Município de Capanema - PR
Secretaria de Planejamento e Gestão de Projetos

RELATÓRIO FISCALIZAÇÃO

Com relação ao contrato administrativo nº 405/2017, assinado com esta municipalidade, para **CONSTRATAÇÃO DE EMPRESA ESPECIALIZADA EM AMPLIAÇÃO E REFORMA DO CEMEI E UNIDADE DE SAÚDE DO BAIRRO SÃO JOSÉ OPERÁRIO**, oriundo do certame licitatório Tomada de Preços nº 10/2017, em atenção especial as patologias que estão expostas na obra segue o seguinte.

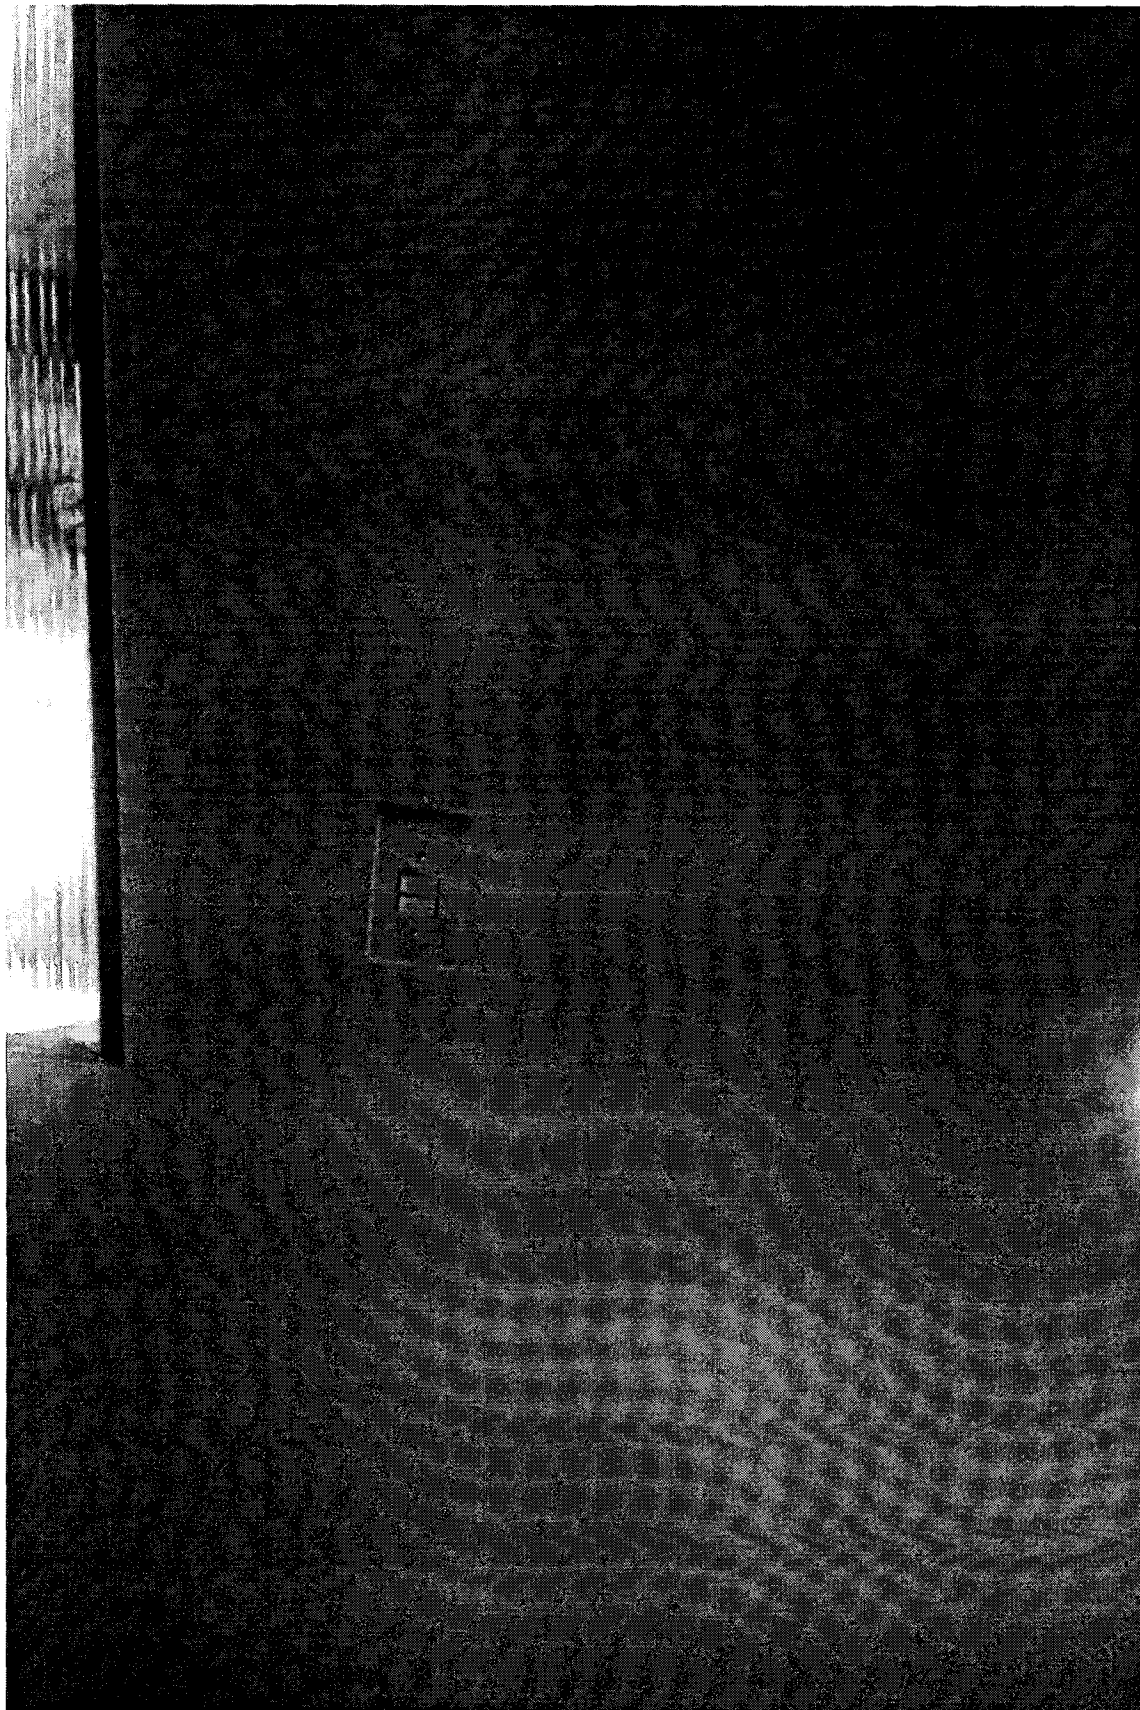
1-Com relação ao projeto e execução das instalações elétricas cabe observar que não foi respeitado o mesmo, uma vez que conforme projeto e orçamento quantitativo existem 03 disjuntores, dois monofásicos de 50 Amperes e um Bifásico de 50 Amperes, e foi colocado 02 disjuntores monofásicos de 25 A, também não foi respeitado a quantidade de tomadas contidas no projeto, tais situações estão explicitadas abaixo.

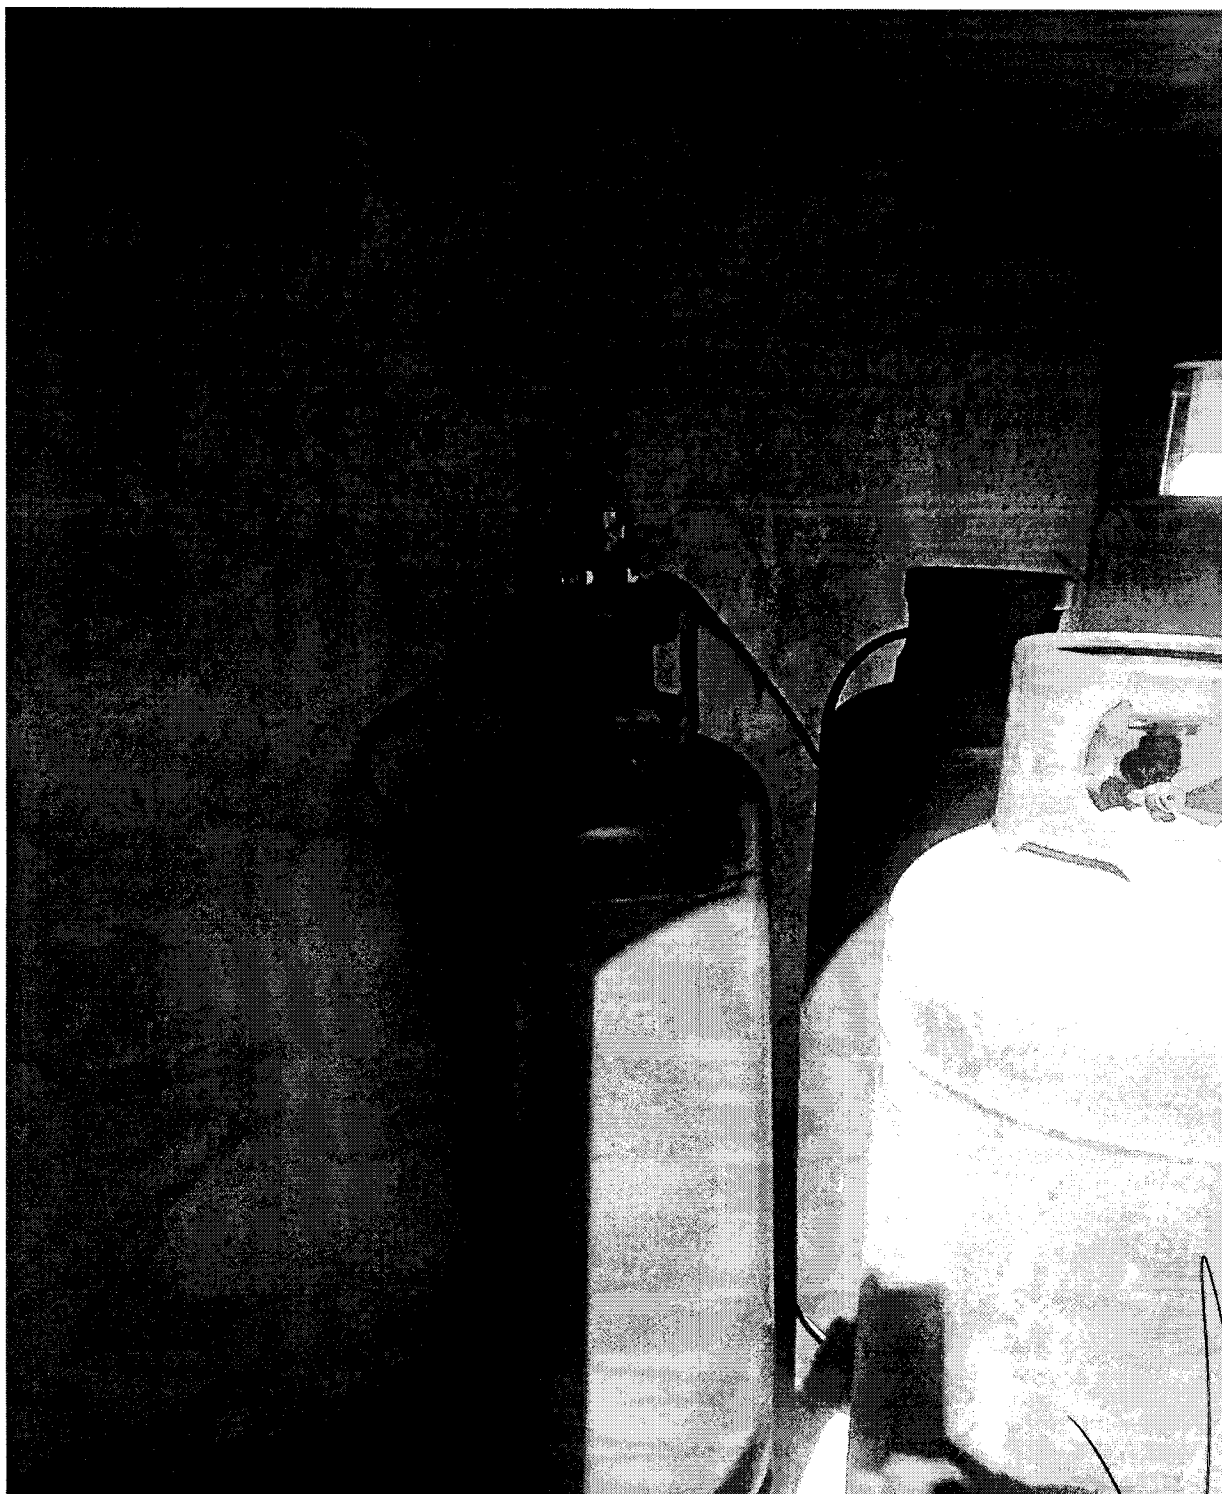
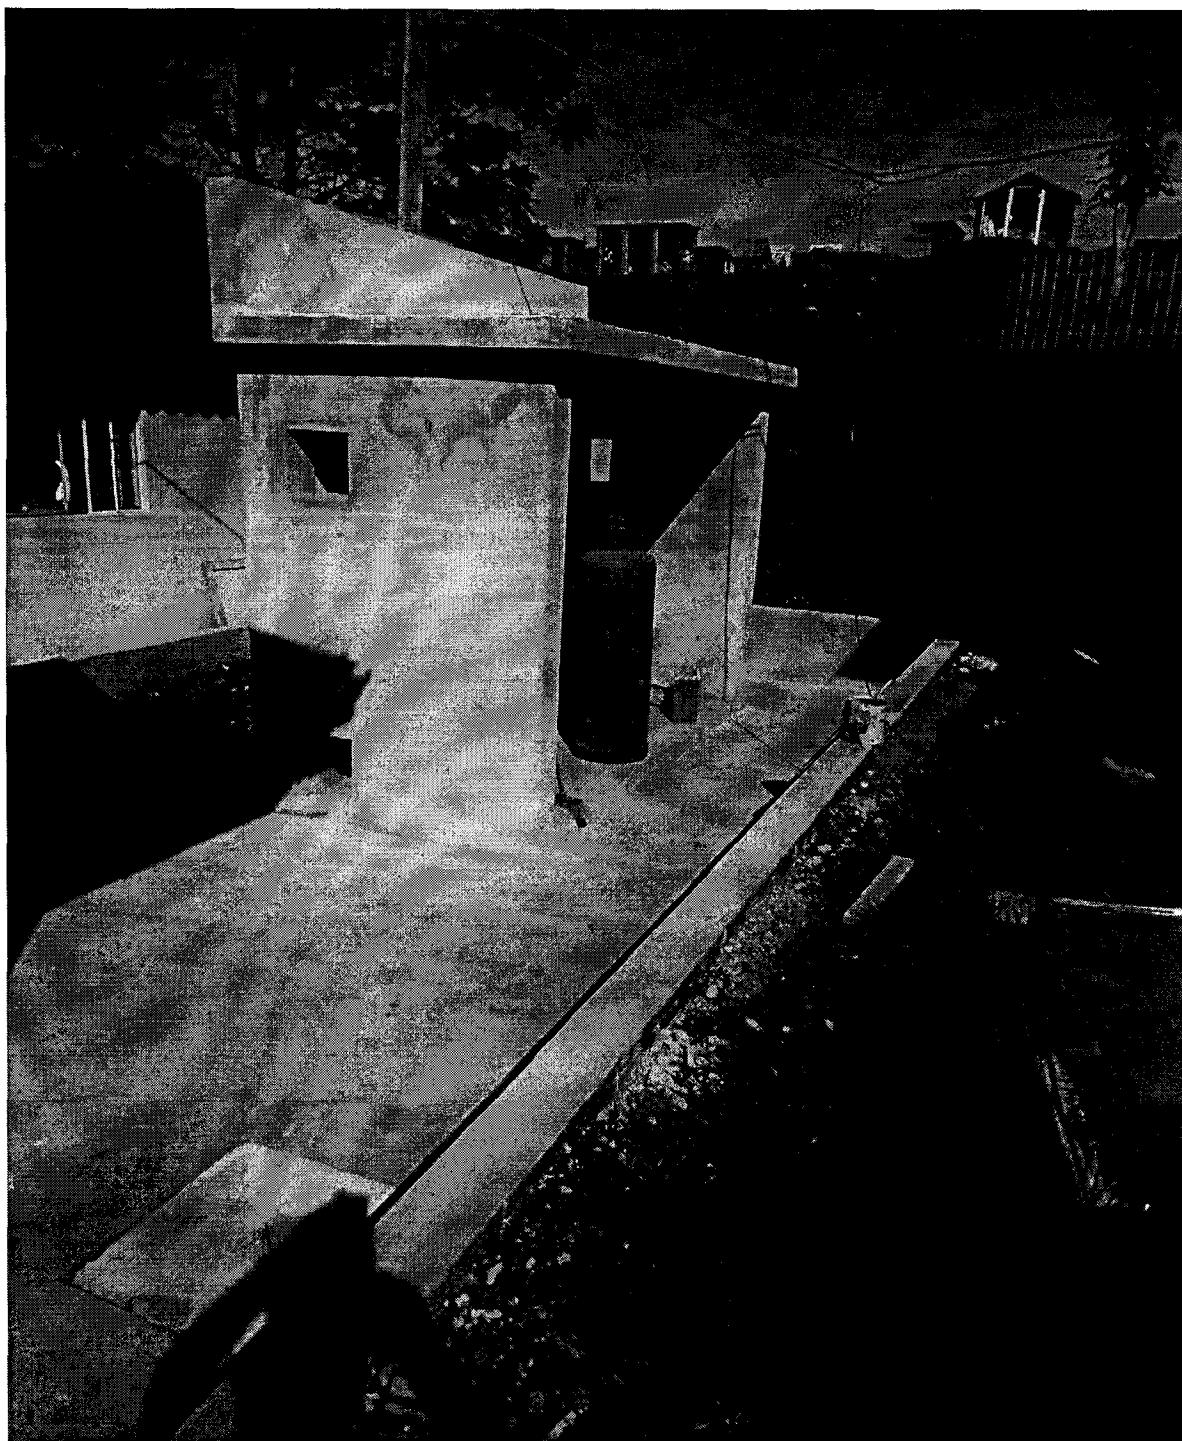
2 – Na central de Gás está também em desconformidade com o projeto, uma vez que as portas ao abrirem vão bater no mureta construída, obrigatoriamente a empresa deverá trocar as portas de maneira a não acontecer tal foto sem nenhum ônus pro município.

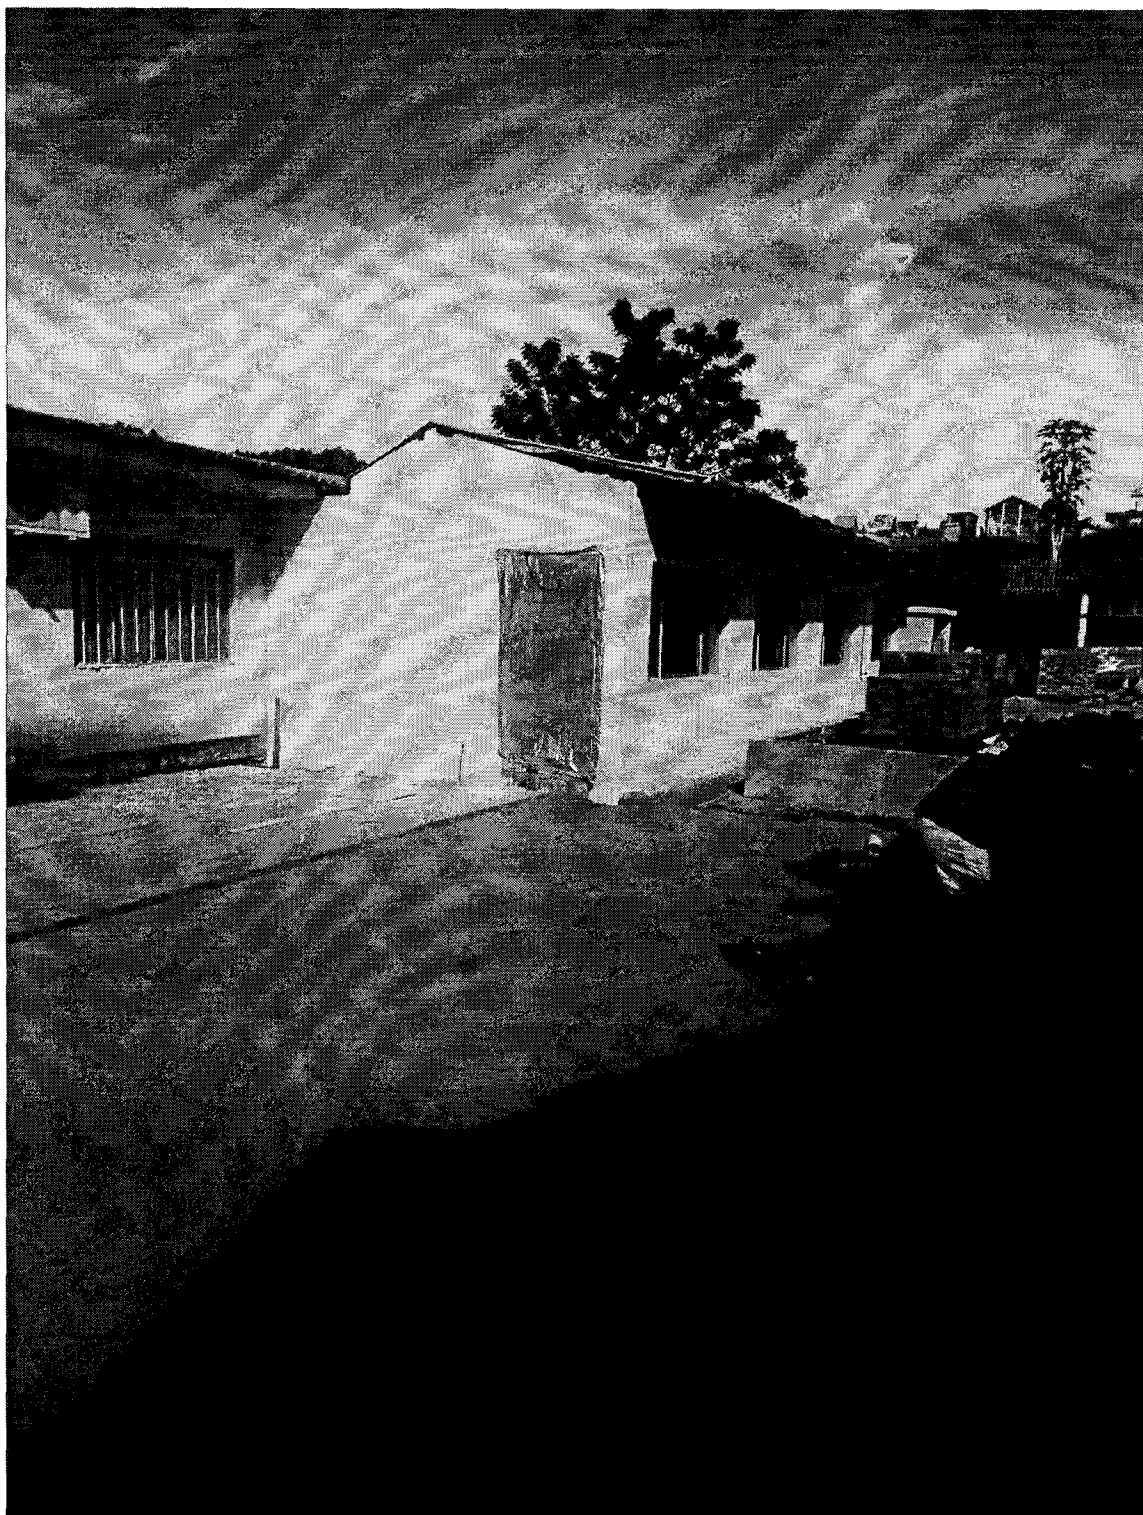
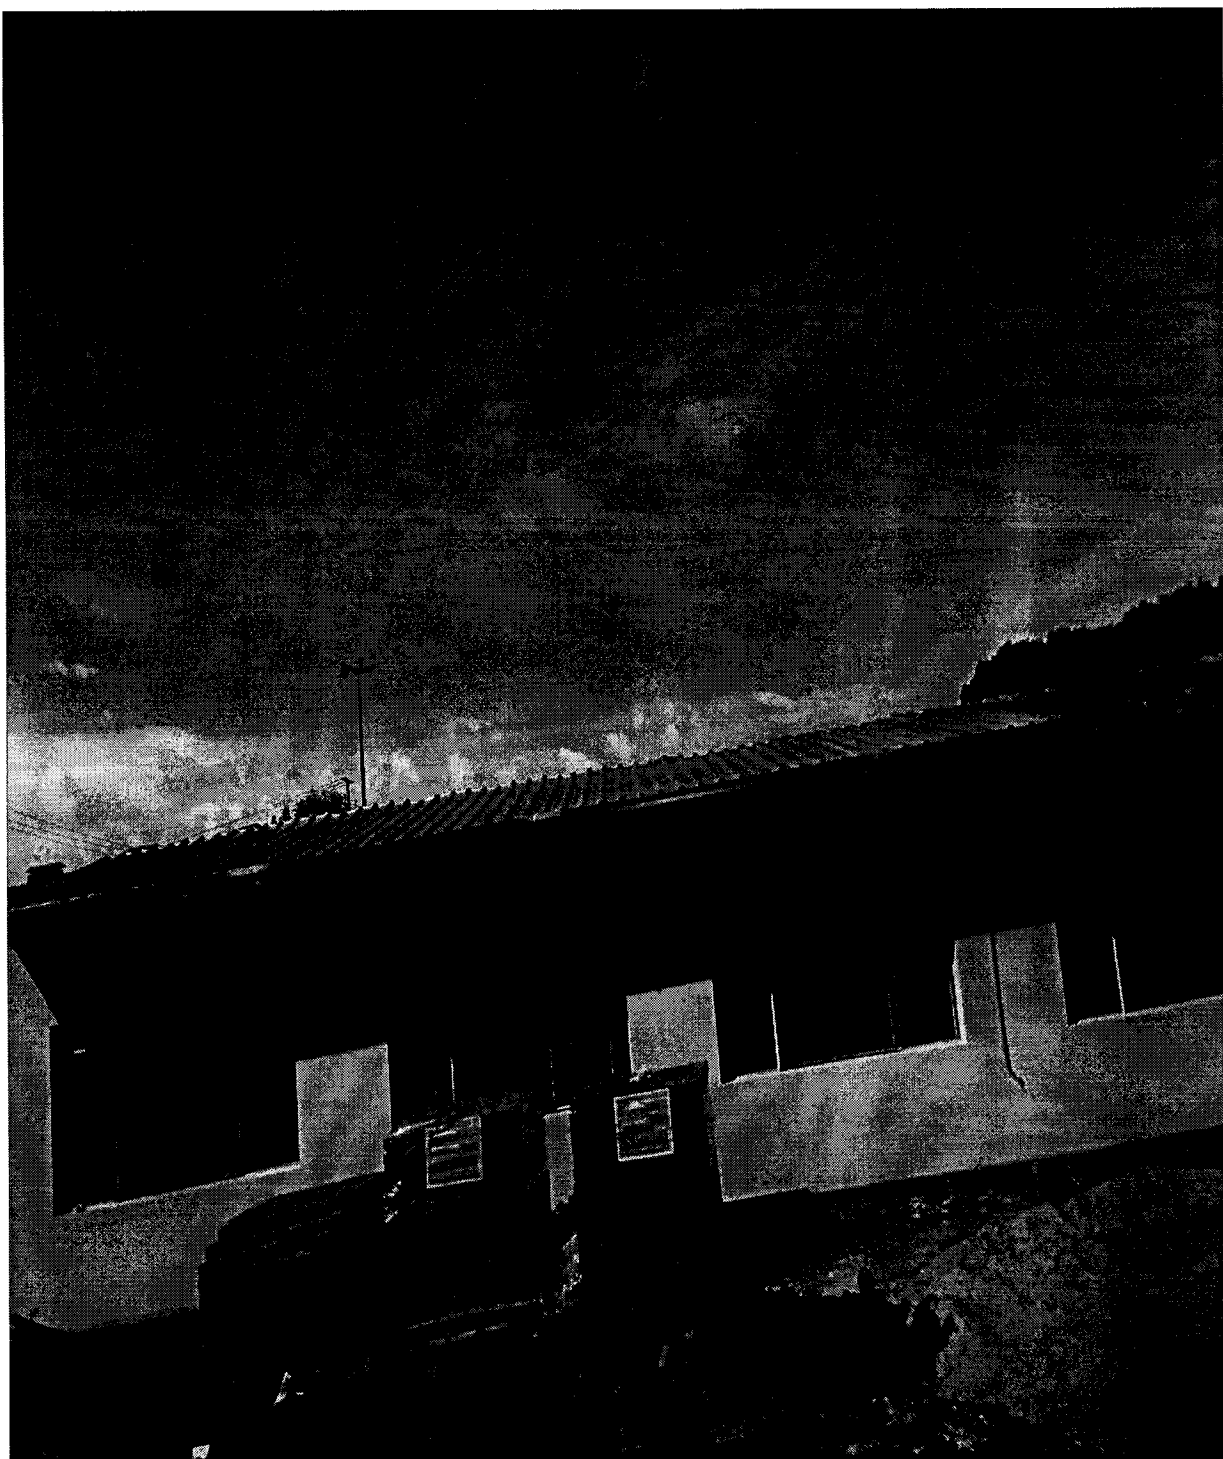
3 - Em relação aos oitões e cobertura falta a empresa trocar as cumeeiras e fazer os devidos acabamentos no beiral e oitões, bem como a porta externa.
